臺中市西屯區鑫港尾段326等4筆地號 集合住宅新建工程 環境影響說明書

專案小組初審 簡報

會前書面意見回覆說明

基地周邊水系圖

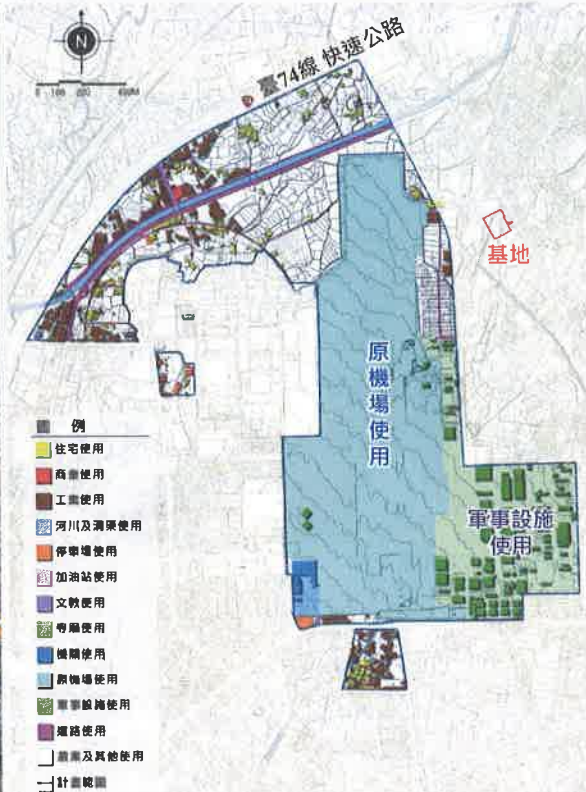
審查意見	原圖說明內容	回覆說明	頁次
1. 本案地下室開挖深度為何？預計如何施做？	詳表5.2.2-1及表8.4-1。	本案開挖地下四層，地下室開挖深度19.5 m（含筏基層及大底），未來採用順打工法進行施作。	P.5-6 P.8-30 ~P.8-31
2. 基地周邊排水系統概況為何？是否有農田灌溉圳路？	—	感謝委員，早期上七張犁分線經過本基地，後於民國101年「台中市都市計畫（整體開發地區單元八）」重劃施工後已將該水路銜接入臺中市雨水下水道系統，基地內已無水路渠道，本案開發無影響其排水，原灌溉渠道詳下圖說明。 本案為新設之商業區（單元八），於基地周邊臨中清路、經貿五路及中平路均有設置雨水下水道，未來地下室開挖抽排水及地表逕流，將順由公共排水溝匯入雨水下水道。 基地周邊無農田已灌溉圳路，惟農田水利署臺中管理處函覆，下游20公里尚有大肚圳及王田圳，其中大肚圳位於大肚區，王田圳位於南屯區近烏日區域，距離本基地甚遠，營運期間大樓污水可排放至公共污水下水道，無影響下游承受水體及灌溉渠道。	P.5-11 ~P.5-12 P.7-13 ~P.7-20 附錄1-5

原臺中航空站（水湳機場）與基地相對位置

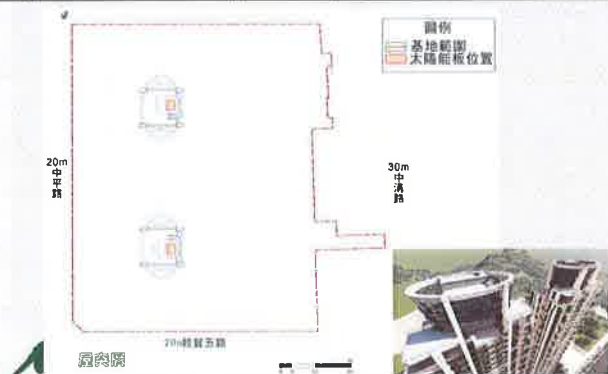
審查意見	原建議書內容	回覆說明	頁次
1. 基地與原水湳機場之相對關係如何？	—	本基地位於 原臺中航空站（原水湳機場）東側，距離約300公尺範圍 ，相對位置如右圖呈現。	—
2. 施工整地，水泥地廢棄物去向如何？	—	謝謝委員，目前基地現況表層水泥地，屆時表層移除時，仍屬於廢棄土石方，運往鄰近合法土資場處理。	P.7-3 ~P.7-4
3. 土壤重金屬應多檢測數處。	—	遵照辦理，有關本案環境背景調查基地內土壤（裏土）項目於112年1月9日監測數值中，重金屬-鋅及銅有超過土壤污染監測標準情形，為求慎重另於112年2月22於基地內另監測一點，數據呈現符合土壤污染監測標準及管制標準。 為了解基地內土壤是否遭受污染，本案於開工後去除表土，依「 土壤污染評估調查及檢測作業管理辦法 」之網格法調查，採13點土壤進行 監測 ，監測項目包含氫離子濃度指數、鋅、鎳、鉛、銅、鎘、鉻、鎳、砷、汞等， 監測報告經環工技師簽證，無污染之虞，彙整監測數據經臺中市政府環境保護局備查後，才進行地下室開挖出土。 施工期間執行監測計畫，開挖深度每2公尺，規劃採2點進行土壤抽檢，共20次採樣，如檢測數據超過土壤污染管制標準，以網格法10m*10m為一格再取樣4點確認污染狀況，檢測數據超過土壤污染管制標準，先行暫置於開發單位其他土地，通報主管機關，依土污法規定整治列管處理。	P.8-29
